Anleitungen zur Aufrüstung der Steckkarten auf den jeweils neuesten Stand

Änderungen an der Weichensteckkarte 8502e

Aufrüstung der Weichensteckkarten 8902, 8912 und 9122 von Index "a" nach "b"

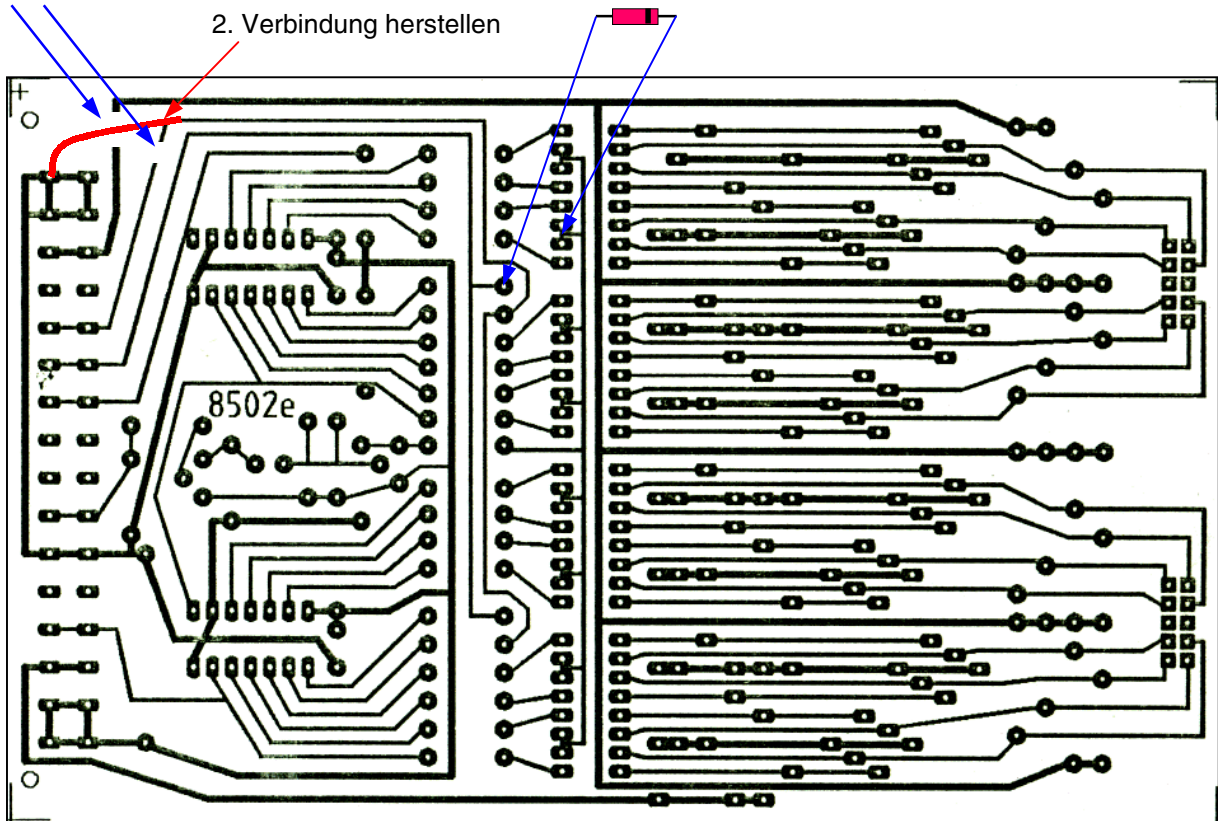
Damit die Weichensteckkarte 8502 in den Schneider-Programmversionen **ab MST 2.2** sowie in den PC-Programmversionen ab **MpC 3.0** eingesetzt werden kann, sind die drei nachfolgend skizzierten Änderungen vorzunehmen.

1. Leiterbahnen auftrennen

3. Diode 1N 4148 einfügen

2. Verbindung herstellen

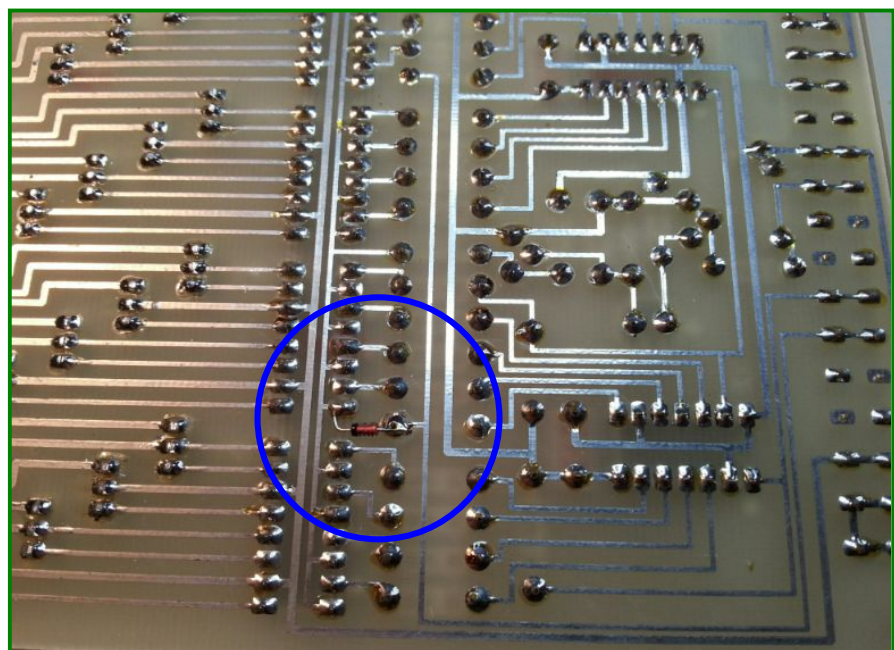
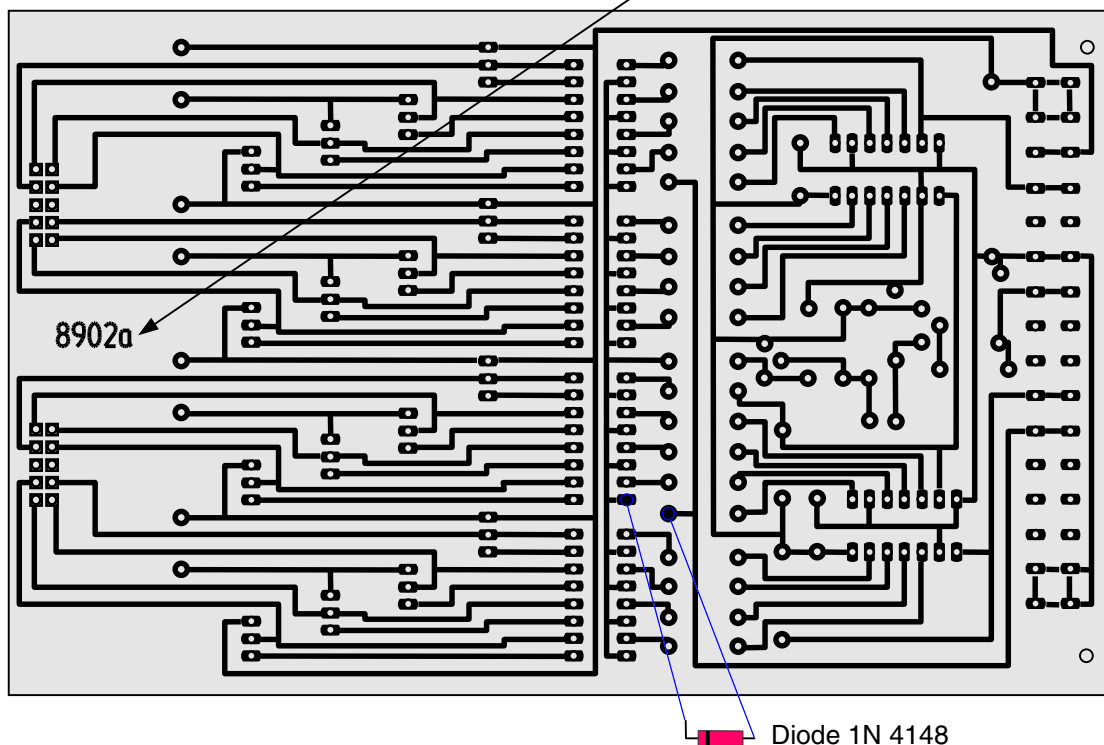
In Ausnahmefällen können sich Datenstörungen beim Betrieb der Weichensteckkarten 8902a, 8912a und 9122a ergeben. Sie resultieren im allgemeinen aus Funkenbildungen bei den serienmäßig vorhandenen Endabschaltungen der Magnetweichen, aus Störungen vom Motor bei den Stellmotorweichen bzw. aus Kontaktfunken bei den Postrelais. Im Ergebnis strahlen diese Störungen in die Takt-Datenleitung ein und äußern sich dann dadurch, dass eine Weiche entweder gar nicht schaltet, nur unvollständig schaltet oder dass eine benachbarte Weichennummer ebenfalls mitschaltet.

Abhilfe kann durch den Einbau einer zusätzlichen **Diode 1N 4148** auf der Leiterbahnseite der Platinen gemäß der unten für die Steckkarte 8902a abgebildeten Einbauskitze geschaffen werden. Die Diode ist auf allen Steckkarten 8902, 8912 und 9122 mit dem Steckkarten-Index „a“ einzubauen. Im Einbaubereich der Diode sind alle drei Platinen baugleich.

Eine weitere Ergänzung kann auf der Stellmotorkarte 8912 vorgenommen werden.

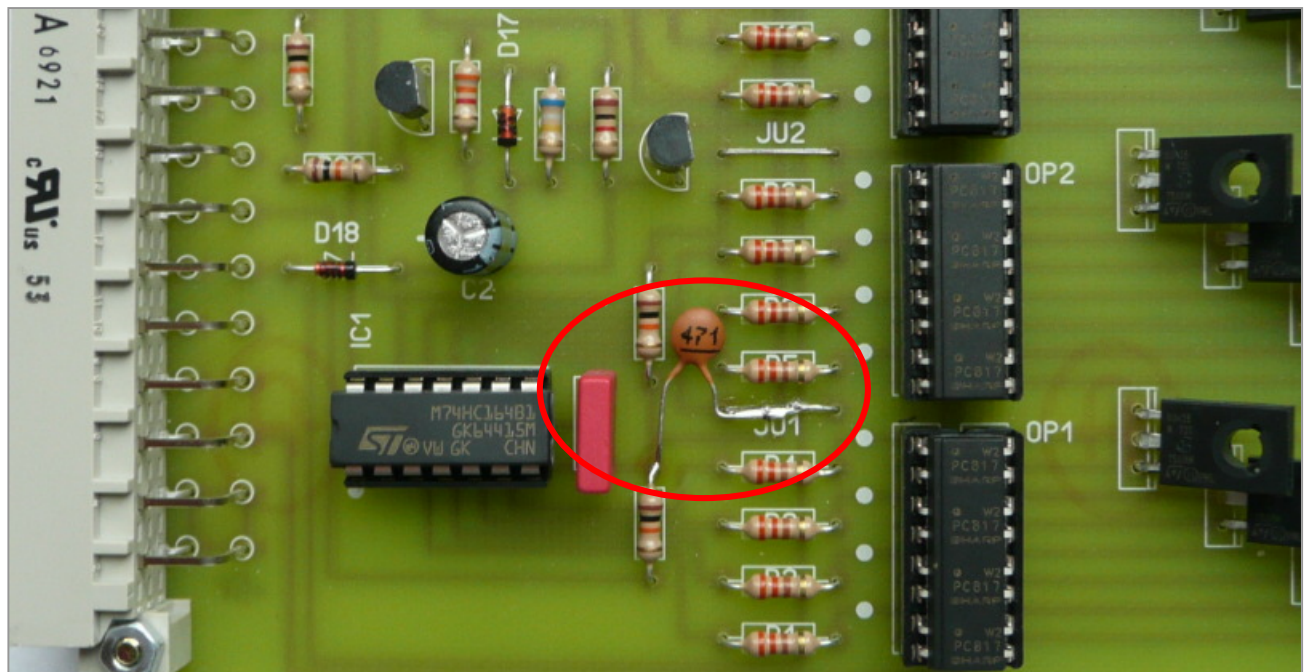
Manche Stellmotoren erzeugen sehr starke Störungen durch sogenanntes "Kollektorfeuer". In ungünstigen Fällen wird dadurch die Taktleitung getriggert. In der Folge wird die betreffende Stellrichtung nur sehr kurz und damit nicht bis zum endgültigen Weichenumlauf angesteuert.

Nach der Takttriggenung wandert das Stellsignal zur nächst höheren Anschlussnummer. Das ist bei Schaltung einer "geraden Lage" die Gegenlage der angeforderten Stellrichtung (also die abzweigende Lage). Dann können unter Umständen beide Endstufen-Transistoren BD435 nahezu gleichzeitig arbeiten und sich im schlimmsten Falls gegenseitig zerstören.

Im anderen Fall (wenn die Abzweigstellung geschaltet wird), erscheint der Stellimpuls nach der Takttriggenung auf der geraden Lage der nächst höheren Weichenummer.

Abhilfe schafft hier ein zusätzlicher Kondensator von 470pF zwischen der Taktleitung und GND. Ein günstiger Einbauort für den Kondensator ist in folgendem Bild gezeigt.

Aufrüstung der Blocksteckkarte 8705 von Index "b" nach "c"

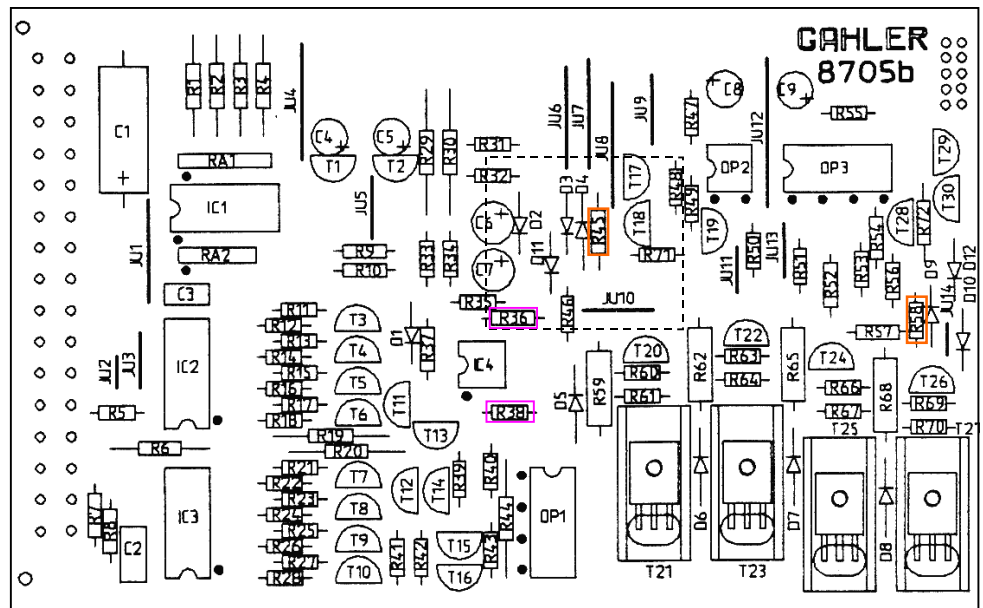
Die 1 kOhm-Widerstände R45 und R58 (hellbraune Umrandung in der Skizze rechts) werden ausgelötet und durch 10 kOhm-Widerstände ersetzt. Die Empfindlichkeit der Block-Belegtmelder wird dadurch von 1 kOhm auf 10 kOhm gesteigert.

Anbringen des Kondensators über dem Widerstand R45

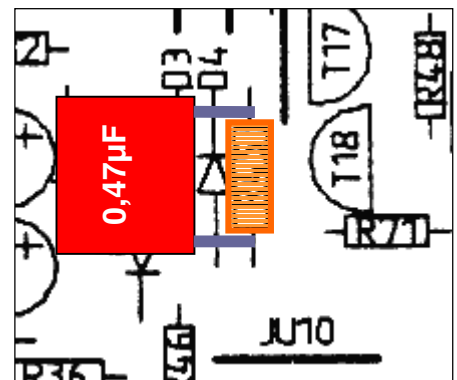
Über die neuen 10 kOhm-Widerstände R45 und R58 wird je ein Kondensator mit 0,47 μF gelötet (siehe Skizze rechts), um Störungen der empfindlicher gewordenen Block-Belegtmelder abzufangen.

Schritt 4:

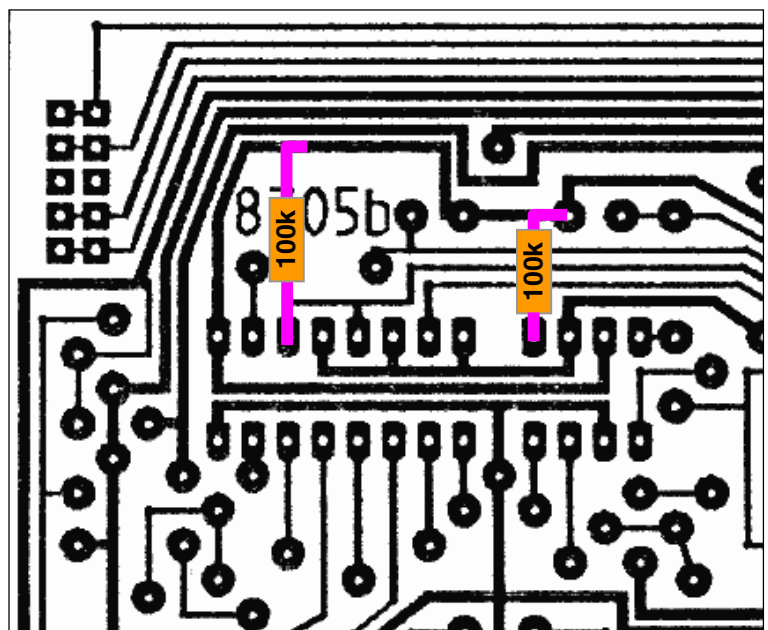
Auf der Leiterbahnseite von 8705 b werden zwei Widerstände mit 100 kOhm (gemäß Skizze rechts) aufgelötet. Dadurch setzt die Kurzschluss-Sicherung etwas später ein und es wird eine etwas höhere Leistung an die Schienen abgegeben.

Bessere Entstörung der Blockkarte 8705c

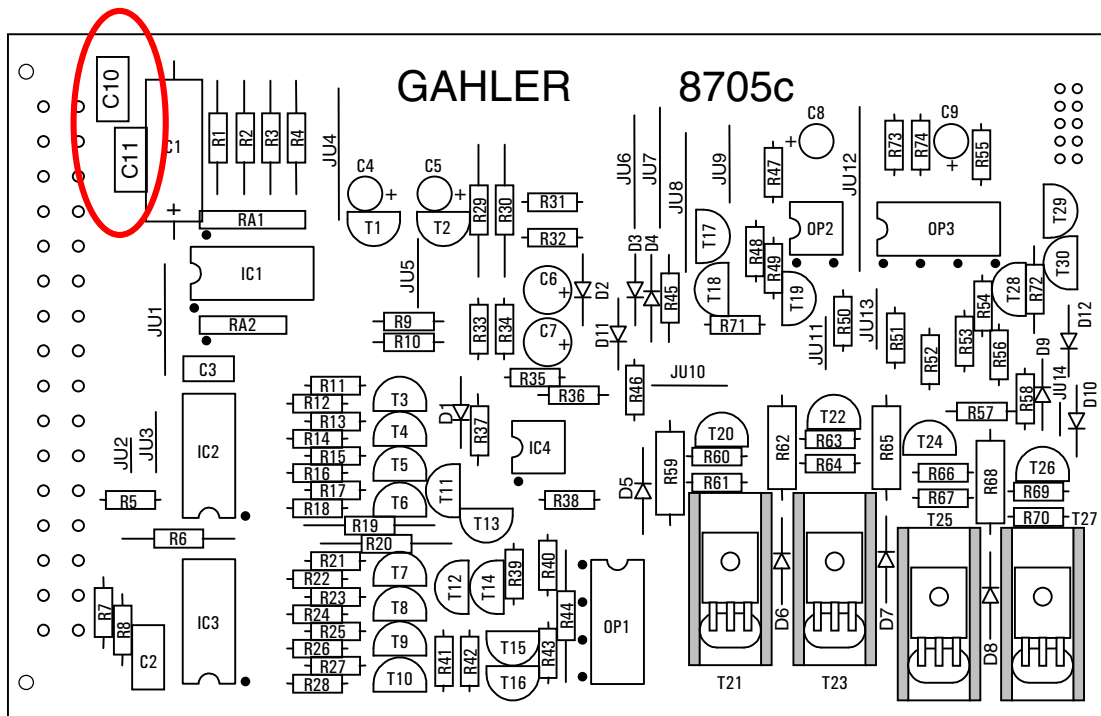
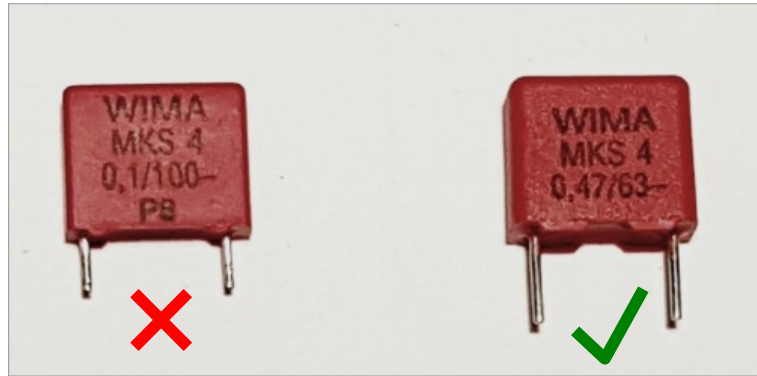
Bei langen Zuleitungen von der Elektronik zu den Gleisen (die eventuell noch gebündelt über längere Strecken nebeneinander verlaufen) sollten auf den Positionen **C10 und C11** Entstörkondensatoren mit $0,47\mu\text{F}$ (statt wie früher $0,1\mu\text{F}$) verwendet werden. Mit den $0,1\mu\text{F}$ -Kondensatoren lösen die Block-Belegmelder oftmals schon aus, obwohl der Zug den Melder noch gar nicht erreicht hat.

Die beiden noch mit $0,1\mu\text{F}$ bestückten Kondensatoren C10 und C11 werden ausgelötet und durch solche mit $0,47\mu\text{F}$ ersetzt.

Aufrüstung der Hilfsblocksteckkarte 8706 von Index "b" nach "c"

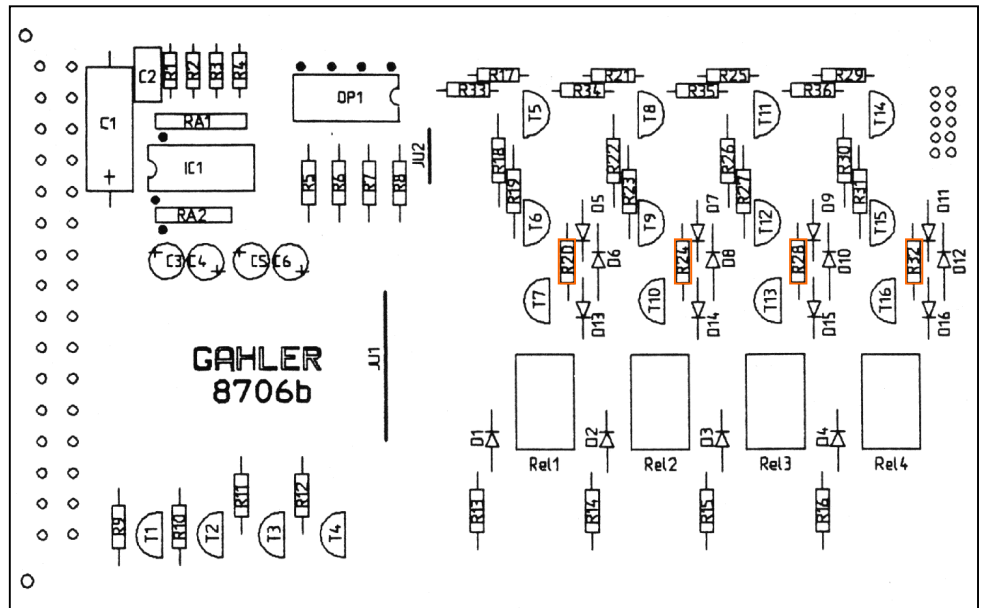
Die 1 kOhm-Widerstände R20, R24, R28 und R32 (hellbraune Umrandung in der Skizze rechts) werden ausgelötet und durch 10 kOhm-Widerstände ersetzt. Die Empfindlichkeit der Hilfsblock-Belegtmelder wird dadurch von 1 kOhm auf 10 kOhm gesteigert.

Anbringen des Kondensators über dem Widerstand R20

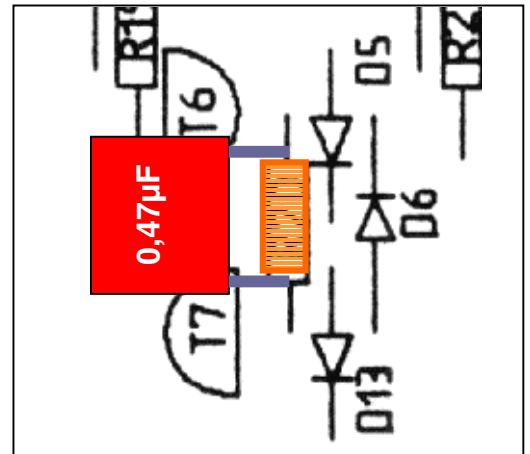
Über die neuen 10 kOhm-Widerstände R20, R24, R28 und R32 wird je ein Kondensator mit $0,47 \mu\text{F}$ gelötet (siehe Skizze rechts), um Störungen der empfindlicher gewordenen Hilfsblock-Belegtmelder abzufangen.

Bessere Entstörung der Hilfsblockkarte 8706c

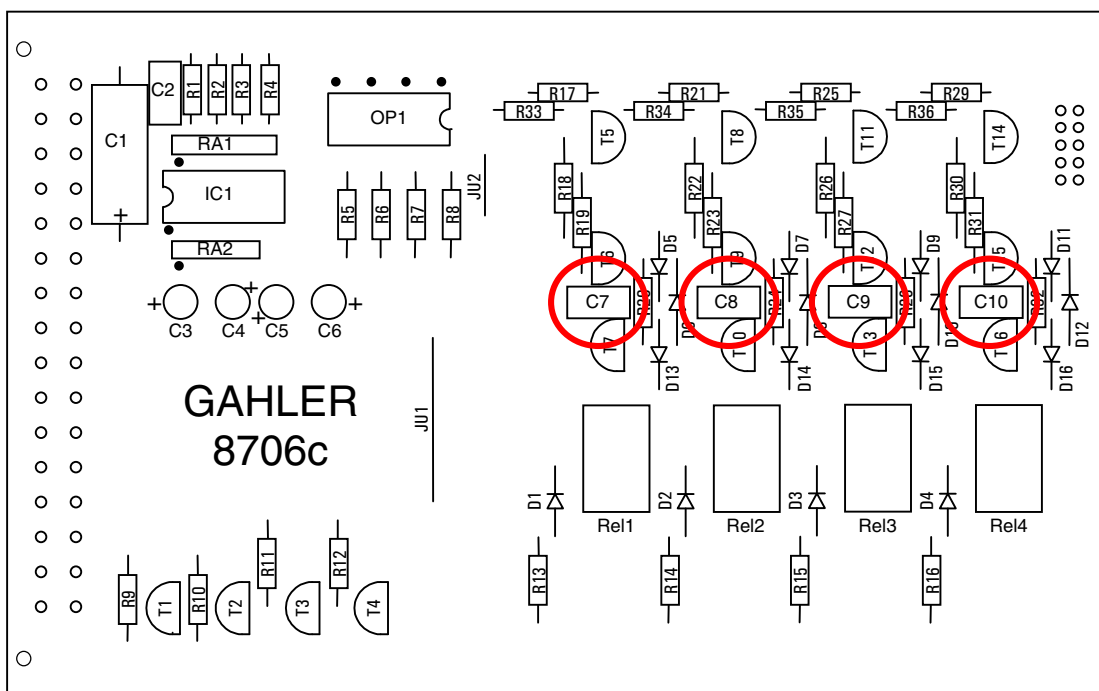
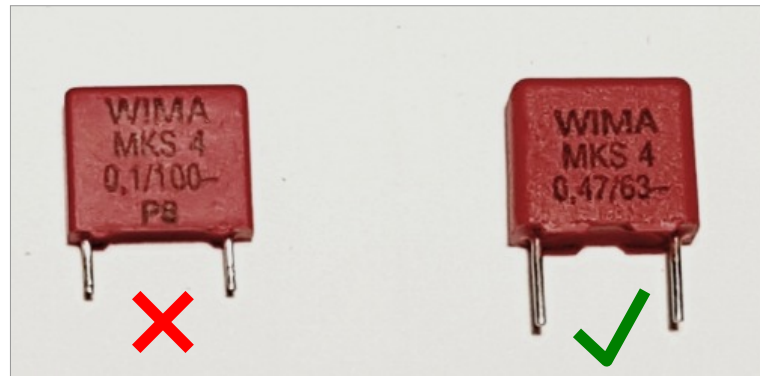
Bei langen Zuleitungen von der Elektronik zu den Gleisen (die eventuell noch gebündelt über längere Strecken nebeneinander verlaufen) sollten auf den Positionen **C7 bis C10** Entstörkondensatoren mit $0,47\mu\text{F}$ (statt wie früher $0,1\mu\text{F}$) verwendet werden. Mit den $0,1\mu\text{F}$ -Kondensatoren lösen die Hilfsblock-Belegtmelder oftmals schon aus, obwohl der Zug den Melder noch gar nicht erreicht hat.

Die vier noch mit $0,1\mu\text{F}$ bestückten Kondensatoren C7, C8, C9, C10 werden ausgelötet und durch solche mit $0,47\mu\text{F}$ ersetzt.

Aufrüstung der Belegmeldersteckkarte 8707 von Index "b" nach "c"

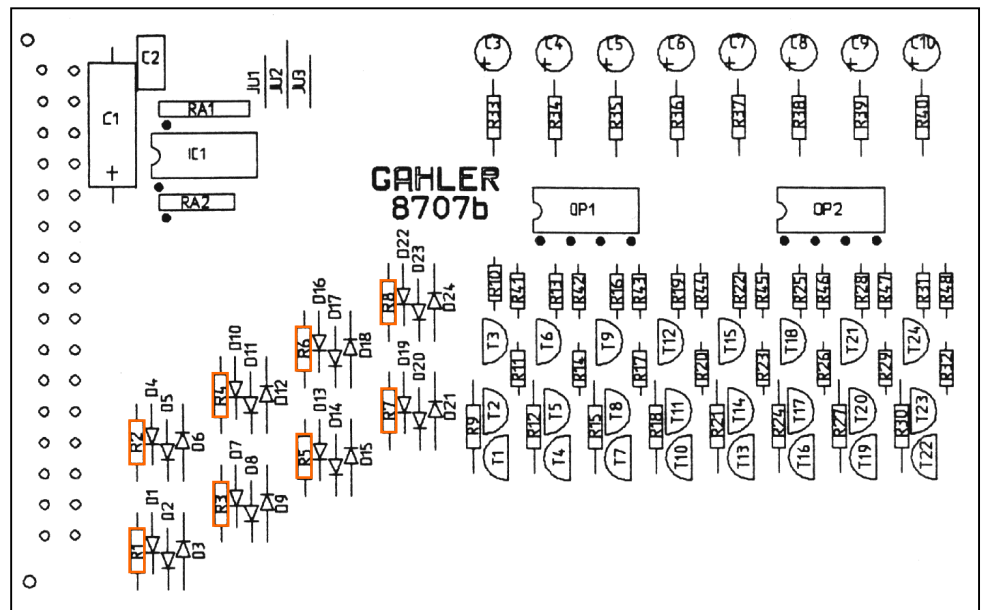
Die 1 kOhm-Widerstände R1 bis R8 (hellbraune Umrandung in der Skizze rechts) werden ausgelötet und durch 10 kOhm-Widerstände ersetzt. Die Empfindlichkeit der Belegmelder wird dadurch von 1 kOhm auf 10 kOhm gesteigert.

Anbringen des Kondensators über dem Widerstand R1

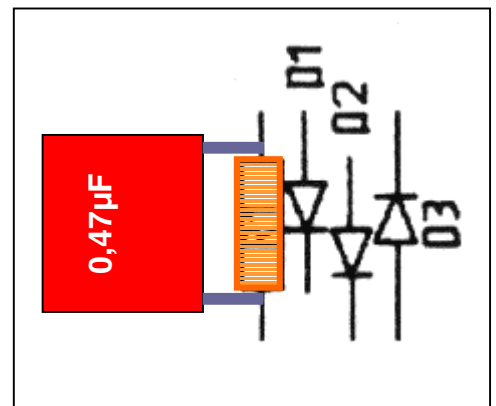
Über die neuen 10 kOhm-Widerstände R1 bis R8 wird je ein Kondensator mit 0,47 μ F gelötet (siehe Skizze rechts), um Störungen der empfindlicher gewordenen Belegmelder abzufangen.

Bessere Entstörung der Belegmelderkarte 8707c

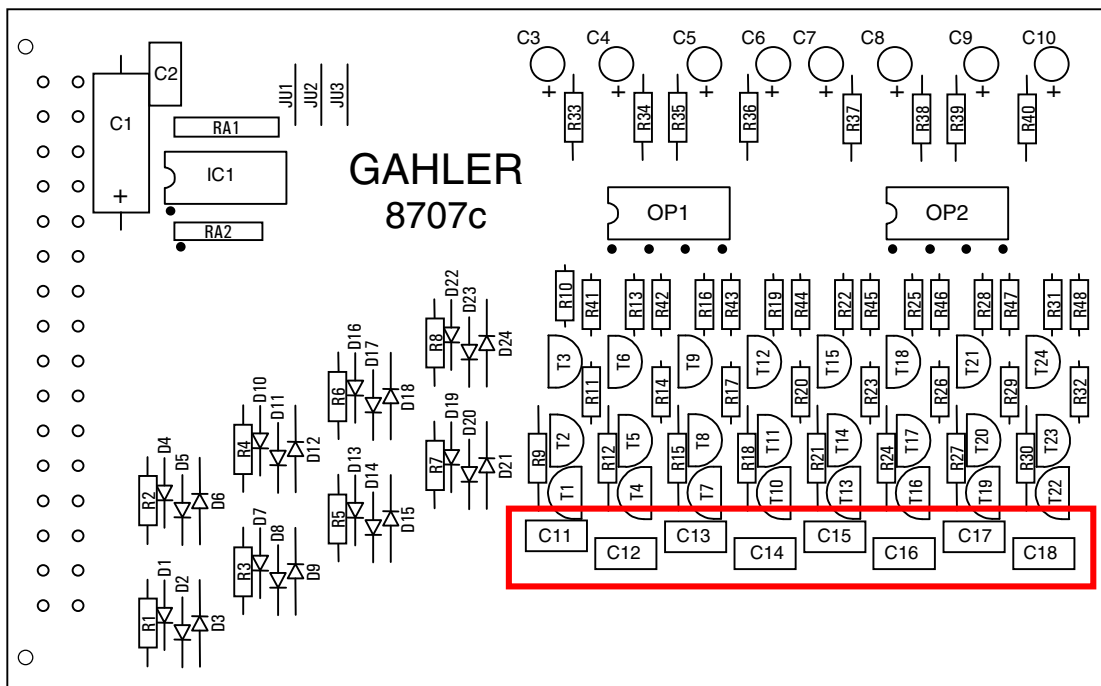
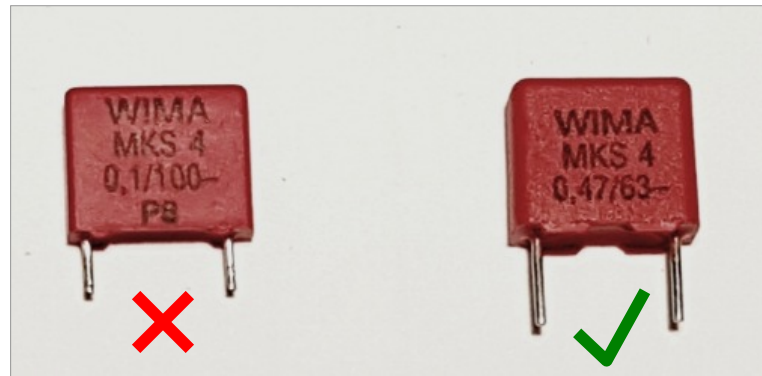
Bei langen Zuleitungen von der Elektronik zu den Gleisen (die eventuell noch gebündelt über längere Strecken nebeneinander verlaufen) sollten auf den Positionen **C11 bis C18** Entstörkondensatoren mit $0,47\mu\text{F}$ (statt wie früher $0,1\mu\text{F}$) verwendet werden. Mit den $0,1\mu\text{F}$ -Kondensatoren lösen die Belegmelder oftmals schon aus, obwohl der Zug den Melder noch gar nicht erreicht hat.

Die acht noch mit $0,1\mu\text{F}$ bestückten Kondensatoren C11, C12, C13, C14, C15, C16, C17 und C18 werden ausgelötet und durch solche mit $0,47\mu\text{F}$ ersetzt.
